Keuringsverslag van een elektrische laagspanning- en zeer lage spanningsinstallatie

NIET CONFORM

Straatnaam Groenstraat
Huisnummer 81
Busnummer
Postcode 3511
Gemeente Kuringen
Land België

Controlebezoek van een oude huishoudelijke elektrische installatie van een wooneenheid bij verkoop op vraag van de verkoper volgens (KB 08/09/2019) - AREI Boek 1- 8.4.2. en 8.2.1. en 4.2.4.3.

Afbeelding schakel- en verdeelbord:

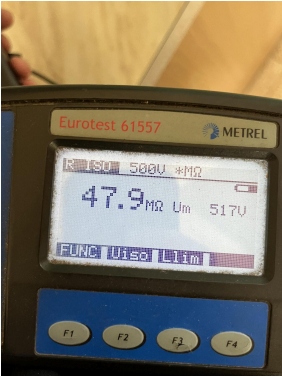
- I5.03 Het verdeelbord is niet makkelijk toegankelijk. (Boek 1 Onderafdeling 5.3.5.1.C.)
- I5.08 Beschadigd en gebroken materiaal dient vervangen of hersteld te worden. De beschermingsgraad van het verdeelbord tegen rechstreekse aanraking is onvoldoende. (niet tenminste IPXX-B) (Boek 1 Onderafdeling 4.2.2.3.)

- Bepaalde 1 polige automaten zaten te vast om ze zonder kans op schade eruit te halen daarom geen draadsecties en interne verbindingen bekend
- Bakeliet bord vervangen (onvoldoende bescherming tegen aanraking)
